**MODIFICACION DEL ESTUDIO  
DE IMPACTO AMBIENTAL CATEGORÍA I**

**PROYECTO:  
“PLAZA COEDUCO”**

**PROMOTOR:  
COOPERATIVA DE SERVICIOS MULTIPLES DE  
EDUCADORES COCLÉSANOS R.L. (COEDUCO R.L.)**

**Julio 2019**

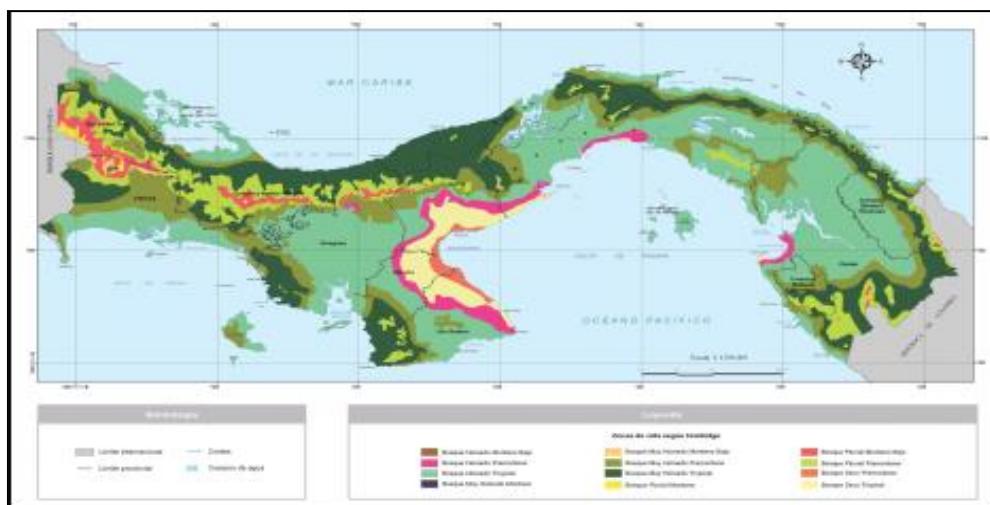
SISTEMA DE PLANTA DE TRATAMIENTO	SISTEMA DE TANQUE SEPTICO
<p>La planta de tratamiento es una unidad que realiza un proceso anaeróbico, de forma forzada, en el cual el producto que llega a la misma se trata con el objetivo de un porcentaje alto de esta el 87% al 95% sea descontaminada, al producto de este proceso se le llama agua tratada y los valores de los cálculos en la República de Panamá, están normado por la COPANIT, dependiendo del uso final o el lugar donde el agua tratada sea desembocada, los valores bioquímicos difieren. En la planta de tratamiento siempre el agua tratada tiene un uso (agua para regado, por ejemplo) o desemboca a un afluente natural (mar, río, quebrada)</p>	<p>Una fosa séptica es una cámara de sedimentación, por medio de gravedad, los sólidos grandes son separados de los sólidos pequeños, sólidos disueltos y coloides. Este producto se conoce como no sedimentado. El producto sedimentado (sólidos grandes) se dejan en la cámara y la parte no sedimentada es llevada por medio de tubería por gravedad. En el recorrido, parte del mismo se filtra por esta tubería conocida como campo de filtrado. El otro porcentaje es filtrado en una cámara secundaria con piedras llamado pozo ciego (donde se realiza casi el 70% del filtrado no sedimentado)</p>

La selección de uno del otro tiene que ver con el caudal de uso. Panamá no tiene una reglamentación sobre el punto frontera de uno u otro sistema, pero se usa una regla donde según la constancia en la alimentación de aguas servidas, se decide por uno u otra. En el caso del proyecto **“PLAZA COEDUCO”**, al ser el mismo un proyecto de oficinas, usado solamente de día en la mayoría del tiempo (35% del día completo) se tienen los siguientes criterios:

- La carga de aguas servidas es menor a proyectos de tipo residencial o industrial.
- La mayoría de las aguas servidas son aguas grises o coloides sin sólidos en suspensión.

Por ello, la carga de caudal de aguas servidas y en especial, los valores DBQ; DBO se consideran bajos. Se calculó basado en estos criterios el tamaño del tanque y campo de filtrado.

Tomando en cuenta que se mantiene la superficie y la finca del proyecto **“PLAZA COEDUCO”** presentado por **COOPERATIVA DE SERVICIOS MULTIPLES EDUCADORES COCLESANOS R.L. (COEDUCO R.L.)**. la modificación que se está presentando quedaría de la siguiente forma: **se elimina el sistema de planta de tratamiento y se adopta el sistema de tanque séptico.** (Adjunto plano del tanque séptico)

## PLANO DE LA PLANTA DE TRATAMIENTO APROBADO

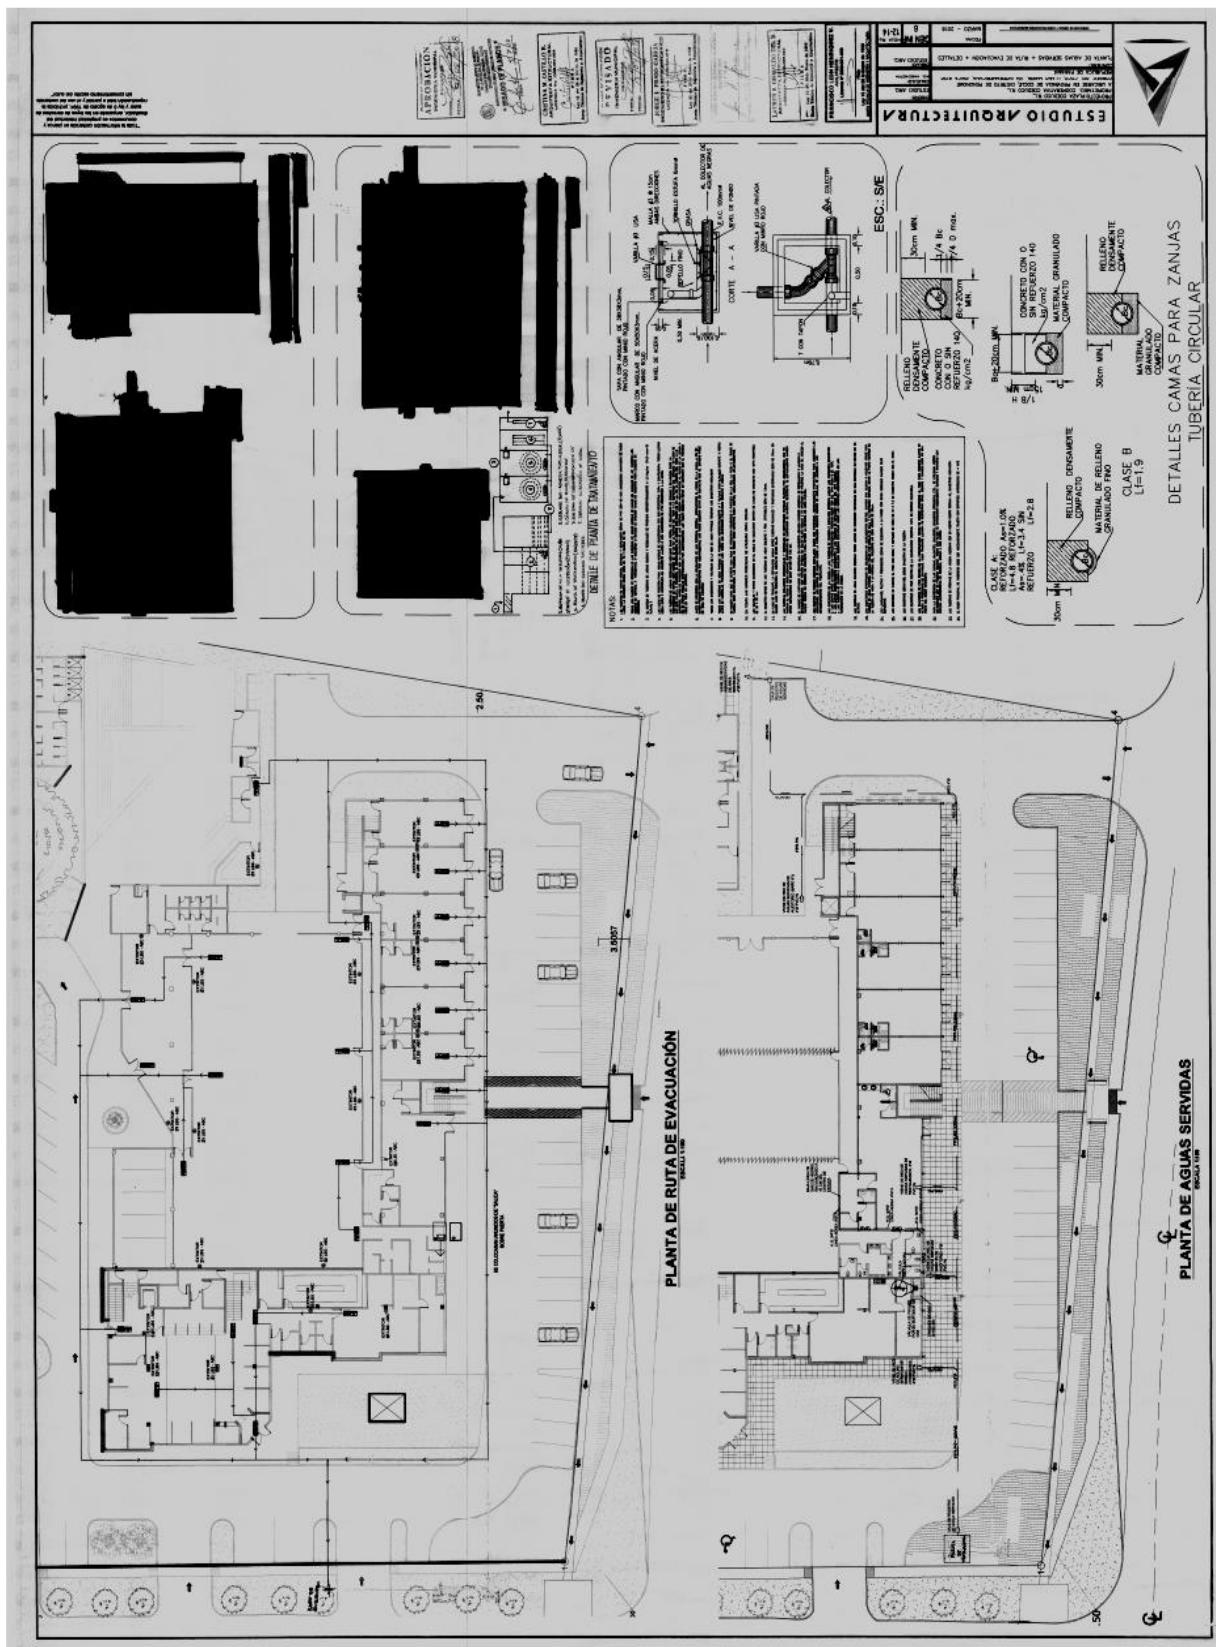
**OBSERAVCION:** DADO QUE EL PROYECTO NO VA A CAMBIAR EL SITIO, NI LAS ACTIVIDADES PLANIFICADAS, SOLO EL CAMBIO DEL SISTEMA SANITARIO, DE PLANTA DE TRATAMIENTO A TANQUE SEPTICO LOS IMPACTOS ESTABLECIDOS NO SERAN MODIFICADOS Y NO HABRA NUEVOS IMPACTOS POR LA MODIFICACION PRESENTADA.
